**Avis
sur la création d'une centrale photovoltaïque au sol à
MANCIOUX et BOUSSENS (31)**

N°Saisine : 2024-012750

N°MRAe : 2024APO19

Avis émis le 28 février 2024

Figure 3 : Implantation du projet vis-à-vis du PPRT de Antargaz (source : notice de danger)

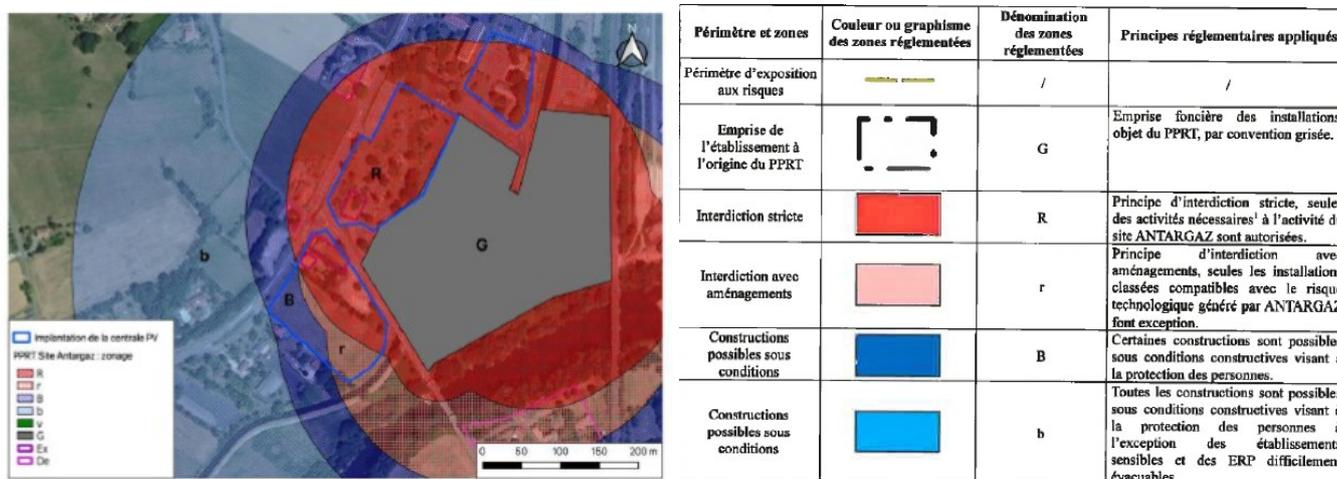
L'emprise du projet est entièrement incluse dans le périmètre de risque du plan de prévention des risques technologiques (PPRT) de l'entreprise Seveso Antargaz :

- la parcelle nord est implantée à 95 % dans la « zone rouge R » et à 5 % dans la « zone bleue B » ;
- la parcelle centrale est implantée à 100 % dans la « zone rouge R » ;
- la parcelle sud est implantée à 60 % dans la « zone rouge R », à 20 % dans la « zone rouge r » et à 20 % dans la « zone bleue B »

Les zones R et r autorisent sous réserve de respecter les règles de construction « les équipements sans personnel permanent à condition de ne pas aggraver le risque ».

Les zones B et b autorisent, par dérogation, « les équipements techniques de services publics (ouvrages de distribution, d'énergie, d'alimentation d'eau potable, d'assainissement, de télécommunication, etc...) à condition de ne pas générer de présence humaine ».

Par ailleurs, dans l'annexe du PPRT qui définit ce qu'est une « activité sans fréquentation permanente », les « fermes photovoltaïques » sont citées comme des exemples d'activités autorisées du fait de l'absence de personnel mais sous réserve de non aggravation du risque en provenance du site Antargaz.

Ainsi, en cas d'accident sur le site Antargaz ou sur la conduite de gaz, le dossier conclut à une absence d'aggravation des incidences dues à la présence du parc photovoltaïque. La MRAe souscrit à cette conclusion et considère que les éléments présentés sont suffisants.
